令和5年度定期監査（工事監査）の結果について（公表）

令和5年度定期監査（工事監査）結果報告書

○松島中学校屋内運動場及びプール等改築工事（建築）

○壺川老人福祉センター外壁及び耐震等改修工事

写真3 屋内運動場屋根とプール棟
屋根取り合い隙間

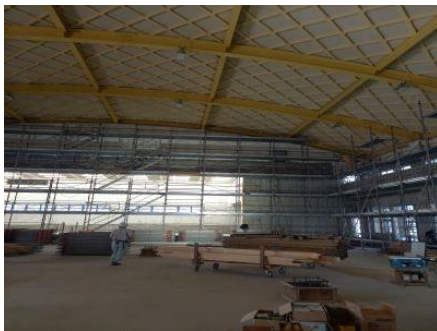
屋内運動場屋根部のコンクリート立ち上がり壁とプール階上屋との間で、勾配となる巾約50cmの隙間で、ウレタン防水を施工する箇所があるが、作業がやや困難であるので、漏水の原因にならないように慎重に施工することを提言した。

写真6 プールピット部
防水立ち上がり

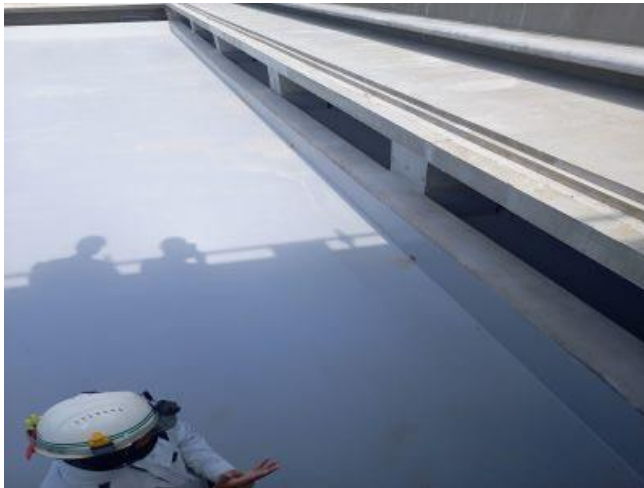
プール階のピットについては、プール下部を全面防水とし、周囲の立ち上がり壁から外周配管ピットに、半割の塩化ビニルパイプで水抜きしているが、この半割下部分については防水処理がされていない。

この水抜き部分は防水上の弱点となるため、適切な防水処理を行うとともに、今後は、設計計画の時点で水抜き箇所に対する適正な防水処理がなされるよう検討されたい。

写真7 1階柱塩害補修

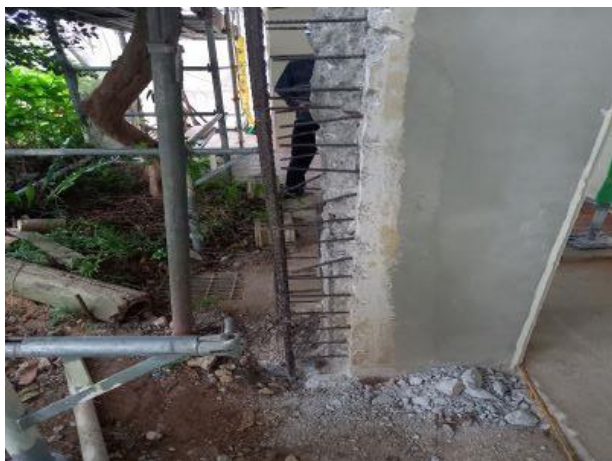
設計図面は意匠図、構造図、機械設備撤去図面ともそろっていた。但し、1階屋上機械設備撤去における配管保温材の直線部にアスベストが含まれていることを見落としていること、1階の柱が塩害の結果鉄筋を入れ替える工事が発生して追加変更となっていることは、一般壁部の補修数量がある程度増加するような事例と比べて事前調査をどのようにしたか疑問がある。

写真8 シーリング材接着性試験

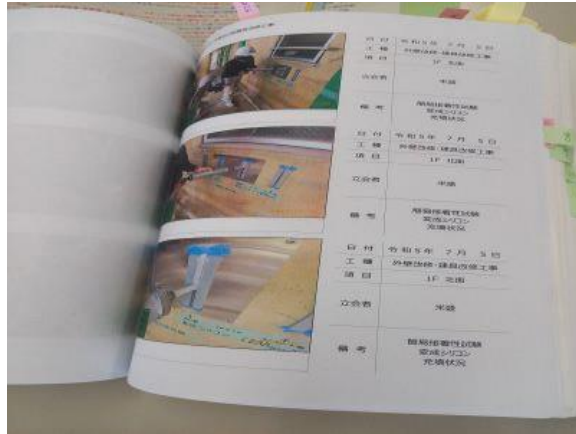
屋上防水では、改修用ドレイン周りの塗膜防水及びシール防水が該当する。ウレタン塗膜防水は改修工事において一般的なものであり問題はない。シーリング工事は施工中である。材料承認手続きに問題はなく、シーリング接着性試験を行っていた。3年間の保証期間の確認も行っていた。
